三菱ホイス セールスとサービス

№. 855-0221

U2形2t、2.8tホイス ブレーキ制御回路改良のお知らせ

走快停 Excellent U2形2t、2.8t(200V 級)

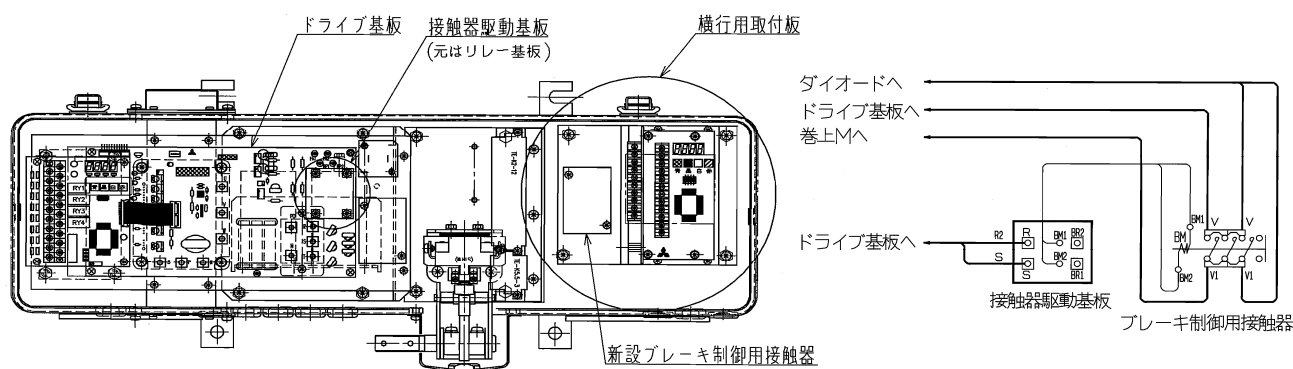
インテグレーション多用等により始動回数が定格 400 回/時を超える使用で、ドライブ基板上のブレーキ制御用リレー基板のリレーが1年以内に寿命に達することがあるため、長寿命化をはかります。

巻上ブレーキ用制御基板をリレー基板から接触器駆動基板に変更し、ドライブ基板外の横行用取付板上にブレーキ制御用接触器を追加します。
